febiEXAKT

Set zupčastog kaiša

febi br. 14110

odgovara za tipve vozila
Opel Corsa B, Tigra A
Astra F 1,4 16V i 1,6 16V
 kao i Vectra B 1,6 16V i 1,8 16V osim X 1,8 XE (uporedni br. 1606 274)

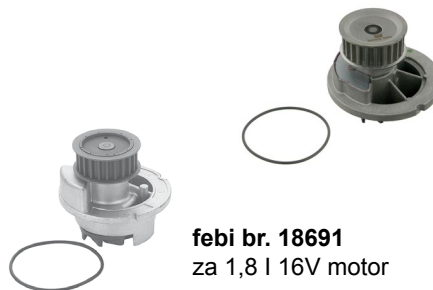
>> PROBLEM:

Može doći do pucanja zupčastog kaiša.

>> UZROK:

Model remenice je promenjen od strane proizvođača vozila. Kod stare verzije remenice (1) metalni deo je bio blago iznad površine naleganja kaiša i po mogućstvu da se zameni novom verzijom (2) (Opel 5614 430 plan). Zupčasti kaiš bolje naleže na novu remenicu čime se obezbeđuje duži vek trajanja. Važno je i da se nakon zamene remenice zameni i zupčanik radilice (3) (Opel 0614 546) i vijak (4) (Opel 0614 932 Torx).

febi bilstein preporučuje da se pre ugradnje seta zupčastog kaiša febi 14110 proveriti da li je deo remenice iznad površine naleganja kaiša i po mogućstvu da se zameni novom verzijom (2) (Opel 5614 430 plan). Zupčasti kaiš bolje naleže na novu remenicu čime se obezbeđuje duži vek trajanja. Važno je i da se nakon zamene remenice zameni i zupčanik radilice (3) (Opel 0614 546) i vijak (4) (Opel 0614 932 Torx).
